Mise en place des périmètres de protection

Puits des Grands Pâtis à Champdôtre

Avis et propositions de l'hydrogéologue agréé

Dossier HA21_18_01

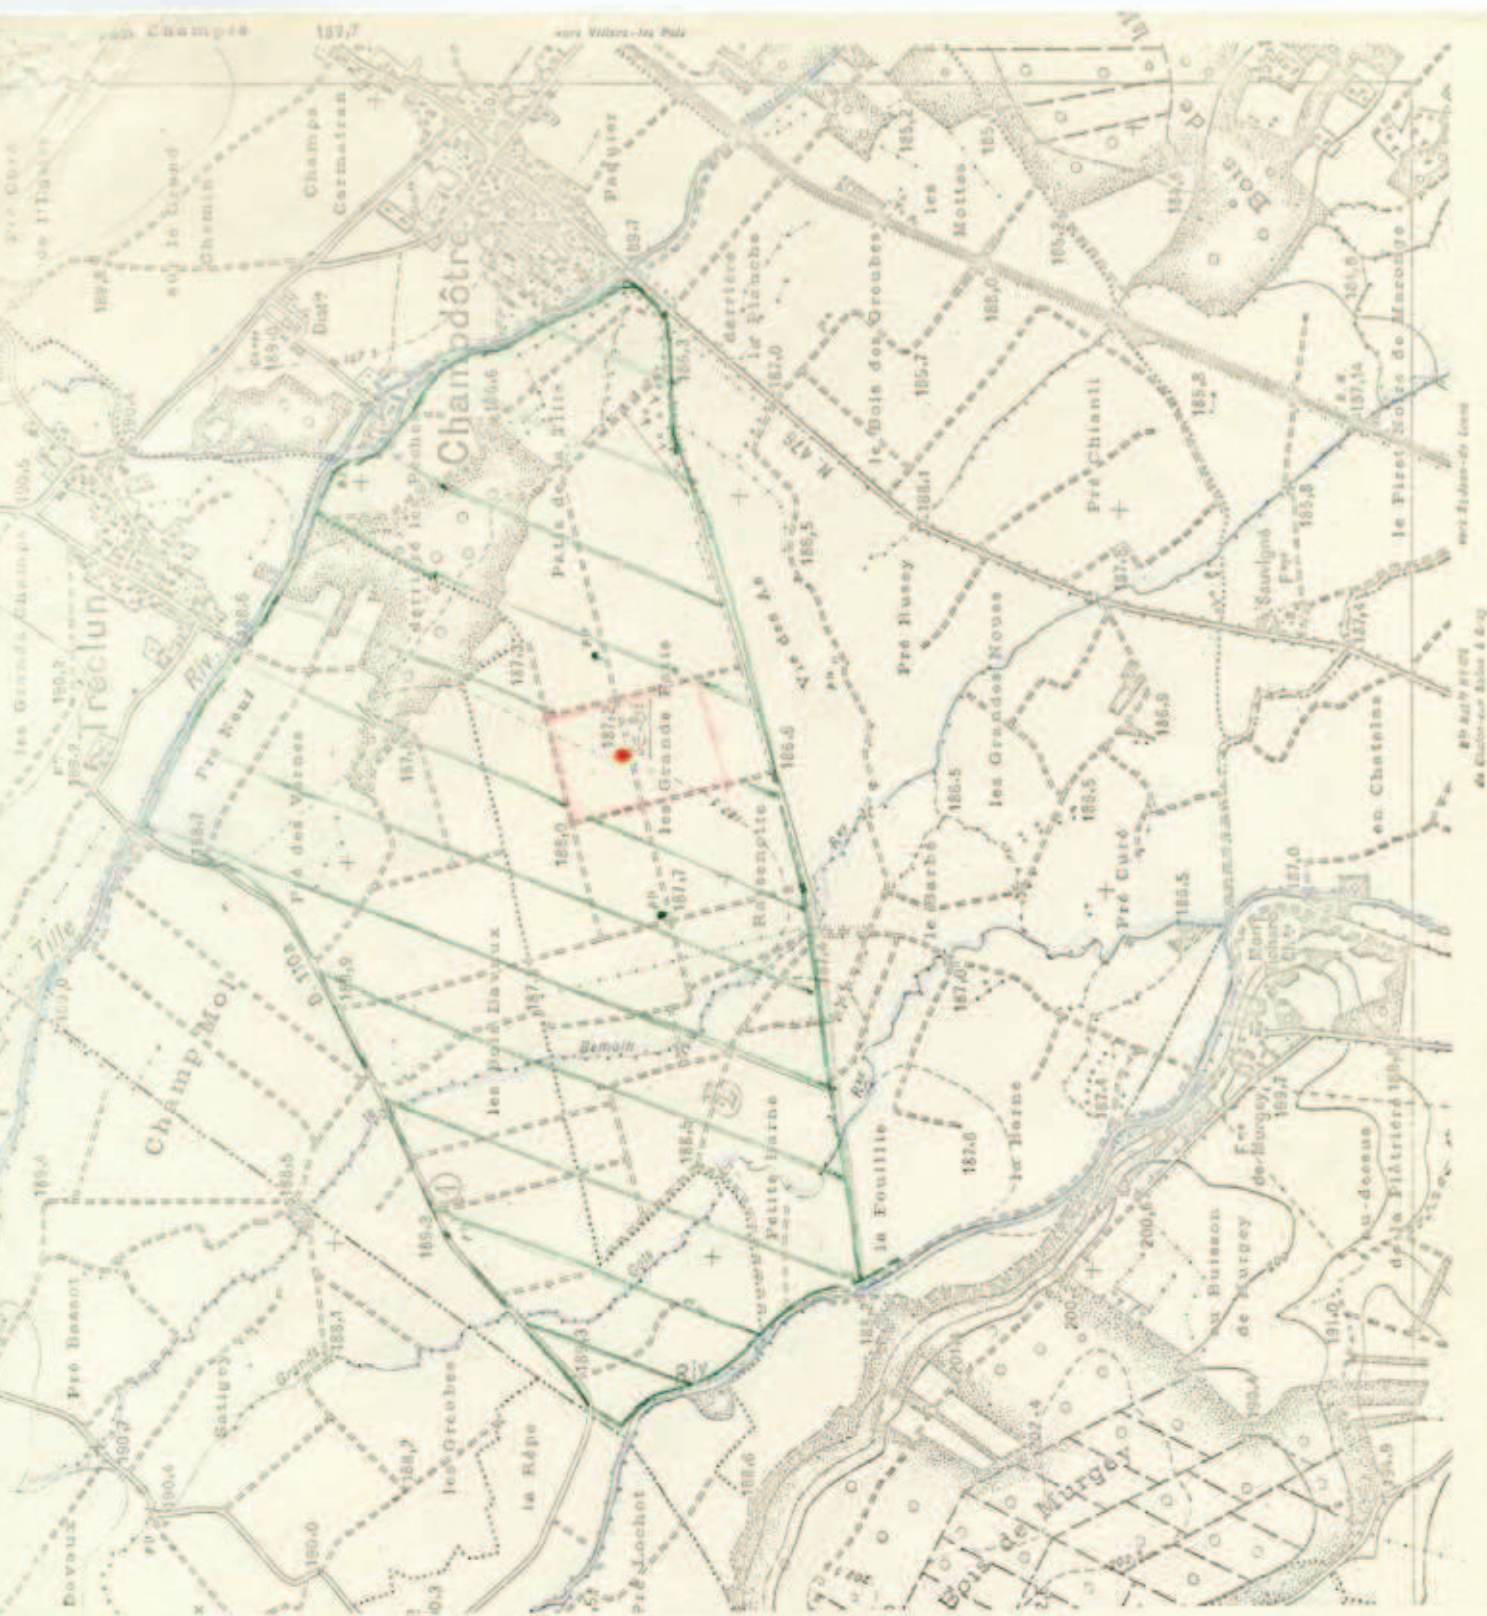
2°) Etablir un périmètre de protection rapproché. Celui-ci sera déterminé par une parcelle de forme rectangulaire (200 x 300 m environ) délimitée par les quatre chemins communaux qui entourent l'ouvrage (voir carte ci-jointe).

Ce périmètre se délimite selon le tracé dessiné sur la carte. A l'intérieur de ce périmètre doivent être réglementées les activités, installations et dépôts ci-dessus mentionnés. Ceux-ci devront être soumis à l'autorisation du Conseil d'hygiène.

D'une façon plus particulière, il est expressément recommandé que l'ancienne gravière qui se trouve sur le D 110 a (point 1 sur la carte) ne soit comblée qu'avec des produits inertes (pierres) et non par des ordures ménagères comme c'est le cas actuellement.

D'autre part, la gravière (point 2), qui fonctionne actuellement pour l'extraction de coilloutis, doit être clôturée afin qu'aucune contamination (animale ou humaine) ne puisse influencer la qualité de l'eau s'infiltrant dans le sous-sol.

Figure 12 : Isochrones modélisées selon le débit de pompage (BE Caille)

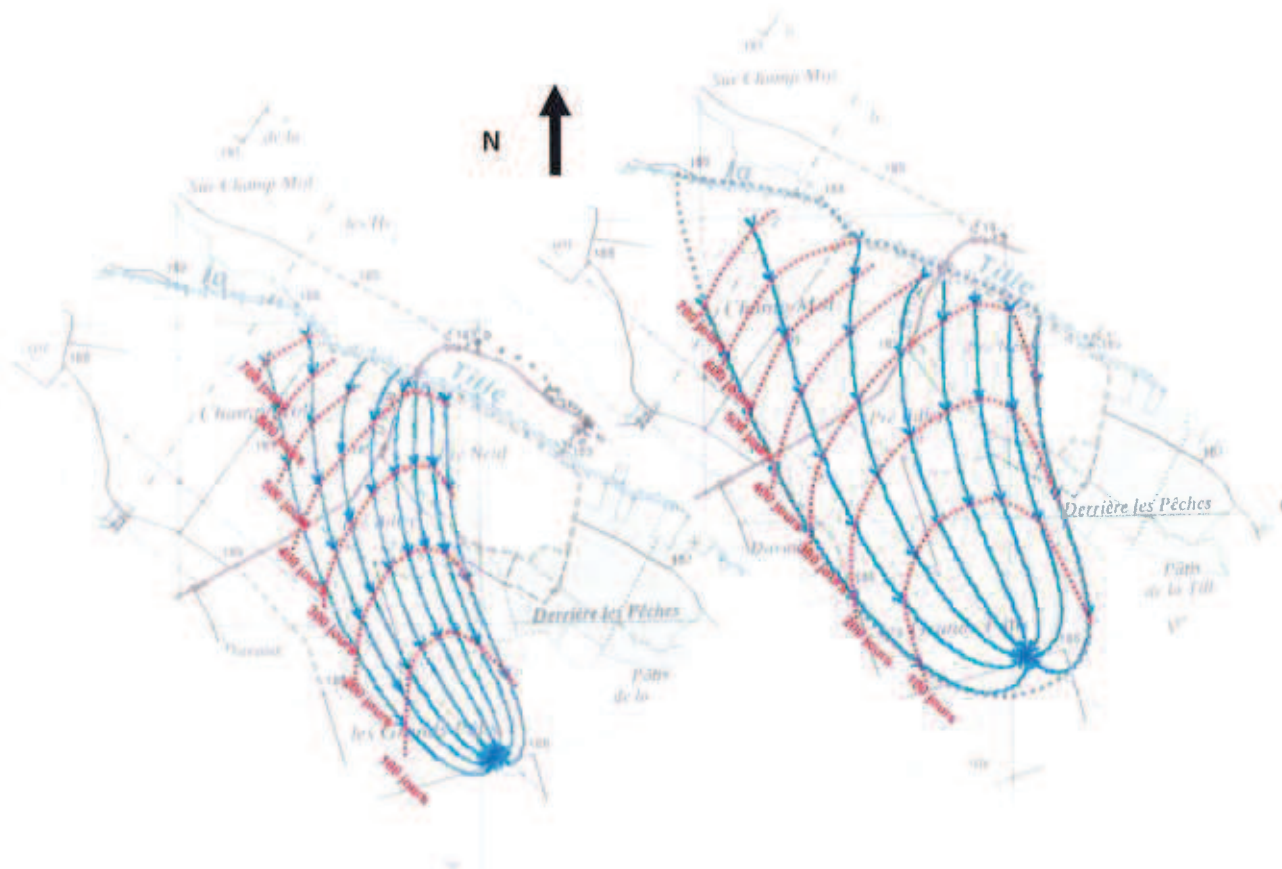
Les modélisations à différents débits d'exploitation montrent logiquement un élargissement du cône d'appel du puits pour un volume de pompage plus élevé.
